核燃料物質加工事業変更許可申請書(MOX燃料加工施設)の一部補正に対する
主要な指摘事項への対応について

令和2年8月31日の審査会合における一部補正に対する主要な指摘事項に対する対応方針を以下に示す。

第 368 回審査会合(令和 2 年 8 月 3 1 日)において、共用に係る記載の考え方について以下のご指摘を頂いた。

指摘事項1, 2に対する対応方針

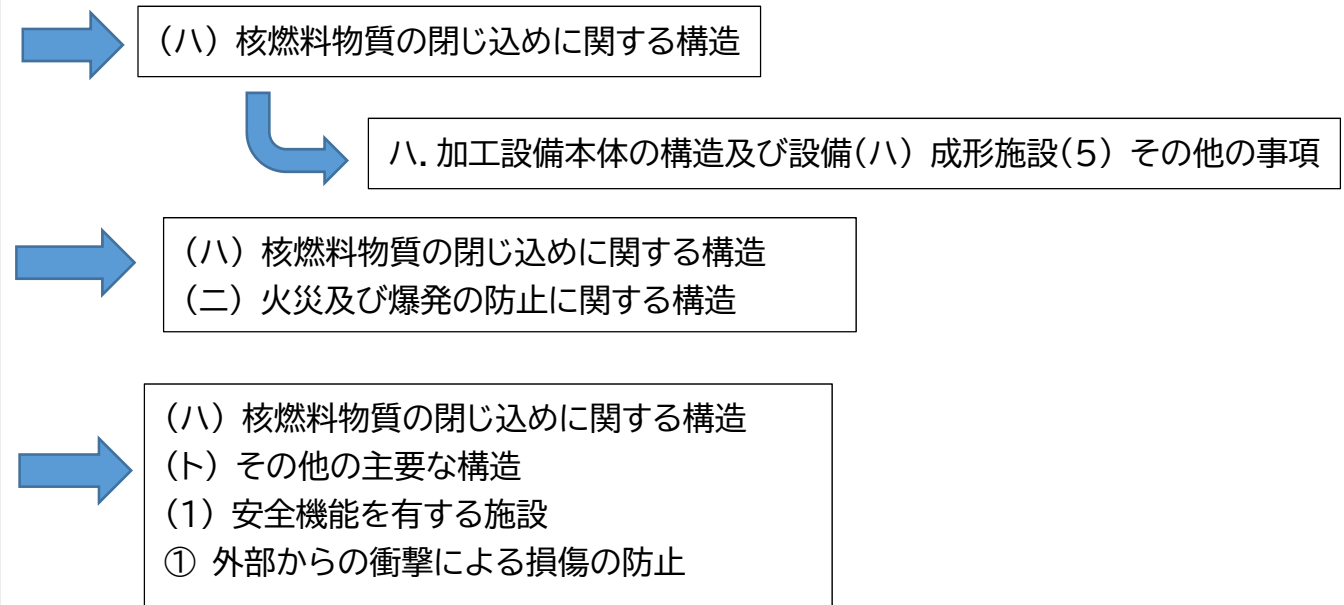
項目	指摘事項	対応方針
1	設計方針の記載の考え方	本文の「加工施設の一般構造」の冒頭において記載している設計方針について、記載対象の考え方、位置付け等が明確になっていない。(例:潤滑油量に対する運転管理上の上限値等)	<ul style="list-style-type: none"> ● 加工施設の位置と「(イ) 敷地の面積及び形状」の間に記載している事項について、「(イ) 敷地の面積及び形状」の中で記載。 ● 第2図加工施設一般配置概要図が「(イ) 敷地の面積及び形状」のみで参照されているが、「(ロ) 敷地内における主要な加工施設の位置」における記載にも関連するため同様に参照する記載に修正。
2		全体として、設計方針にどのように関連するのかが不明確な記載が散見され、設計方針として担保する事項が明確になっていない。(例:火災防護上の系統分離対策の対象設備の選定と直接関連しない施設の特徴に係る記載等)	<ul style="list-style-type: none"> ● MOX燃料加工施設の敷地内での位置を明示する。 ● 「加工施設の一般構造」の冒頭における記載については、再処理施設の申請書の記載を参考に、MOX燃料加工施設全般に関係する基本方針、施設の特徴を踏まえた安全設計に関する設計方針を示すよう修正。 ● 「(イ) 核燃料物質の臨界防止に関する構造」以降の各安全設計においては、規則の適合性の観点で必要な各安全設計の共通的な設計方針を記載、「ハ. 加工設備本体の構造及び設備」の各施設におけるその他事項に非密封でMOX粉末を取り扱うグローブボックスに対する設計上の考慮など対象を限定した具体的な設計方針を示す。 <p>⇒具体的な記載の展開方針については、別紙1参照。</p>

MOX燃料加工施設の特徴及び重大事故の選定等において前提となる事項を踏まえ、MOX粉末を非密封かつ露出した状態で取り扱うグローブボックスに対して考慮すべき設計事項を、各施設の設計方針に係る記載として「その他の事項」に展開する。

ハ. 加工設備本体の構造及び設備(ハ) 成形施設(5) その他の事項

非密封かつ露出した状態でMOX粉末を取り扱うグローブボックスについては、閉じ込めの機能に関する基本的な考え方等の設計に加え、以下を設計上考慮する。

・グローブボックスは燃料加工建屋の地下3階に設置する。また、潤滑油を内包する機器を有するグローブボックスは、燃料加工建屋の地下3階に設置する。

・グローブボックス内で取り扱う粉末容器が落下、転倒した場合にパネルに直接衝突しないよう容器を取り扱う機器とパネルの間に一定の距離を確保する等により、粉末容器が落下、転倒した際にパネルが損傷しない構造とする。

・グローブボックス内及びグローブボックス外側近傍に粉末容器以外の重量物を取り扱うクレーン等の機器を設置しない設計とする。

・重大事故の発生を想定する外部からの衝撃に対し、グローブボックスの倒壊及びグローブボックスのパネルの脱落が生じない構造とする。

・通常運転において、グローブボックス内では、MOX粉末、火災源となる潤滑油を以下の量で取り扱う。
